## 次期中間処理施設整備事業「地域振興策」に関する意見書

印西地区環境整備事業組合

次期中間処理施設整備事業

平成27年11月27日提出  
竹下建一 岡野三之 津島孝彦

図-1 抽気復水タービンによる熱回収システム

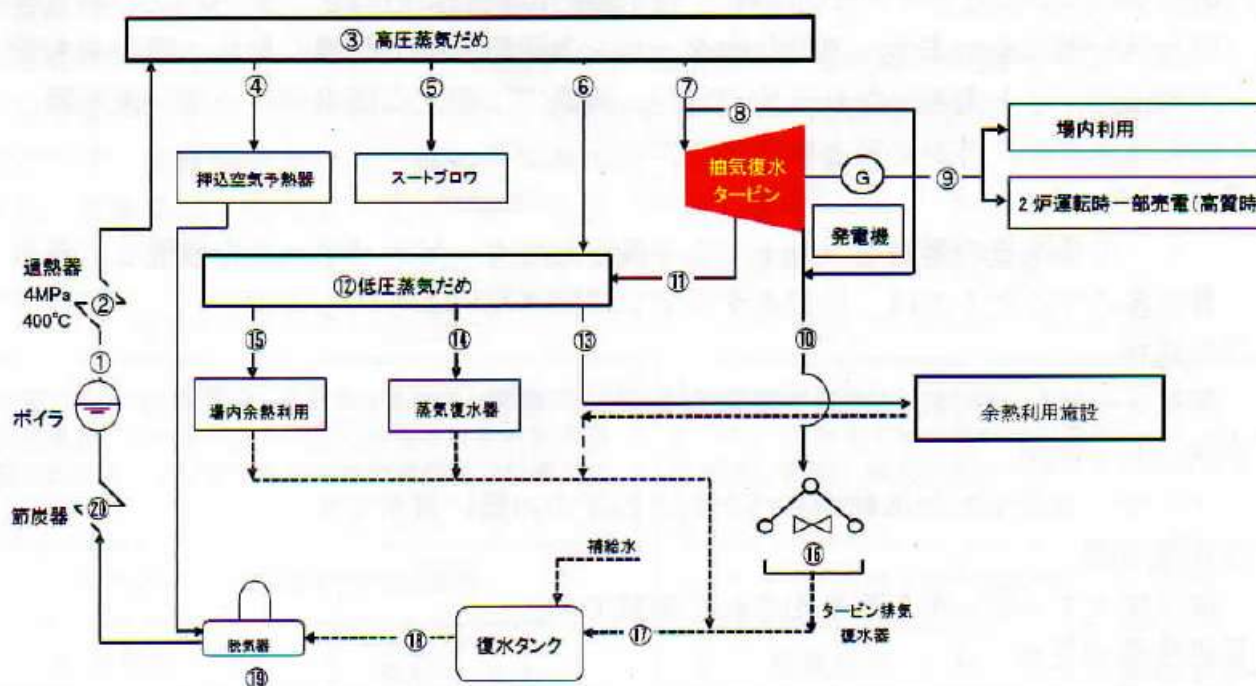
次図はボイラでゴミ焼却排熱を回収してスチームを発生し、抽気復水タービンを設置した場合の熱回収システムである。発電はこの抽気復水タービンによりなされる。一方、熱供給は抽気復水タービンの抽気 (⑪) 部分のスチームを利用して、場内および場外 (⑬) へ熱が供給される。この抽気スチームは抽気されるまではタービンを通して発電も行うため、効率のよい、いわばコージェネレーション (熱電併給) である。熱供給量は、その施設が決まればほぼ一定と思われ、1 炉運転、2 炉運転時も変わらないようにする制御になる。2 炉運転で余計に回収されたスチームはタービンの復水部分を通り (⑩)、発電量が多くなる。また余熱利用施設が稼働していない時は、抽気量をゼロにし全スチーム量をタービンの復水側に持って行くか、蒸気復水器 (⑭) で有効利用せずに復水に戻せばよい。以上柔軟な対応が可能である。
